Dotyczy: postępowania o udzielenie zamówienia sektorowego - nr sprawy: FZ/277/2014.

W związku z pytaniami Wykonawcy do postępowania sektorowego prowadzonego w formie przetargu pisemnego pn.: „Dostawa szyn tramwajowych, szyn kolejowych, łapek sprężystych, śrub stopowych, nakrętek i pierścieni sprężystych” – nr sprawy: FZ/277/2014, wyjaśniam:

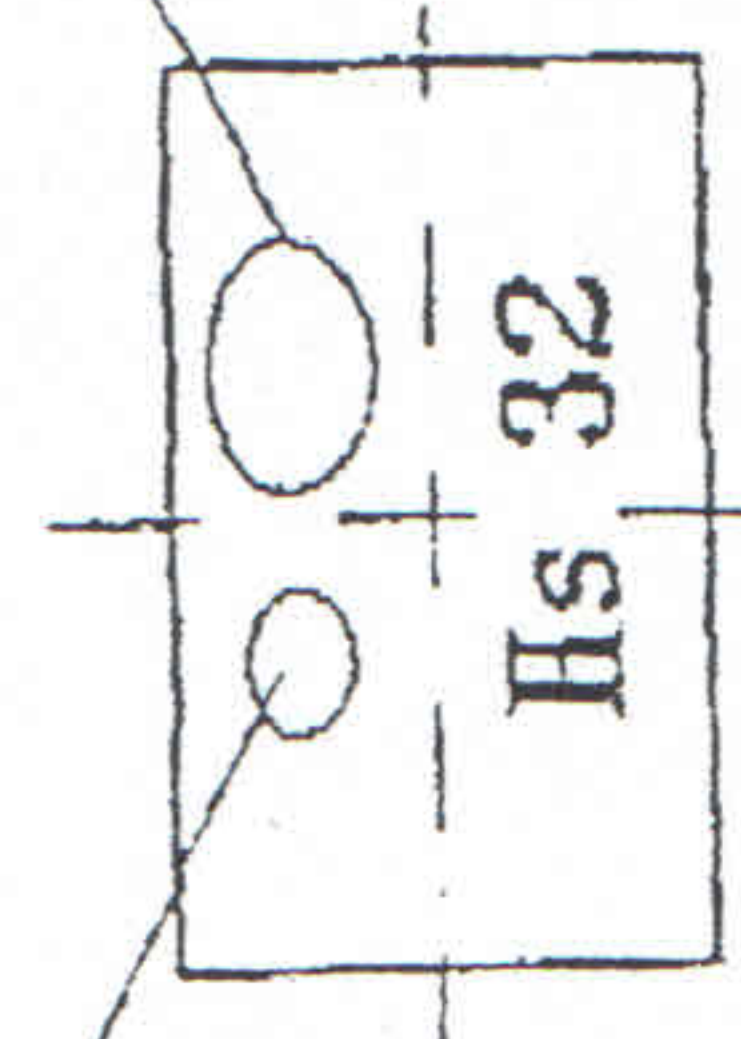
Odnosnie Załącznika nr 1 do SIWZ (Przedmiot zamówienia) oraz Załącznika nr 1 do umowy:
Zamawiający podał, że przedmiotem zamówienia są śruby stopowe M-22x55 mm, HS-32, Lotksch, GT-213C. Zwracamy się z prośbą o doprecyzowanie ww. materiału poprzez przekazanie rysunku oraz wyjaśnienie, co oznacza symbol GT-213C.

Zamawiający informuje, że przedmiotowe śruby są stosowane do mocowania łapek sprężystych SKL-12. Jednocześnie Zamawiający zamieszcza rysunek śrub stopowych M22x55 mm.

Nr rys. lub normy przed.	Lotksch 7 oraz GT-213c*
Wykonanie:	zarubne wg. UIC 864-2 wydanie 5 i TL 91824 ark. 2
Klasa własn. mechan.	4.6 wg. DIN ISO 898 t.1
Rodzaj gwintu:	8g wg. DIN 13 t. 12 i 15
Nr normy wad pow.	DIN 267 t. 19
Cechowanie:	Z. rok produkcji, Hs32, cecha wypukła 1mm wg. DIN 1451 H8
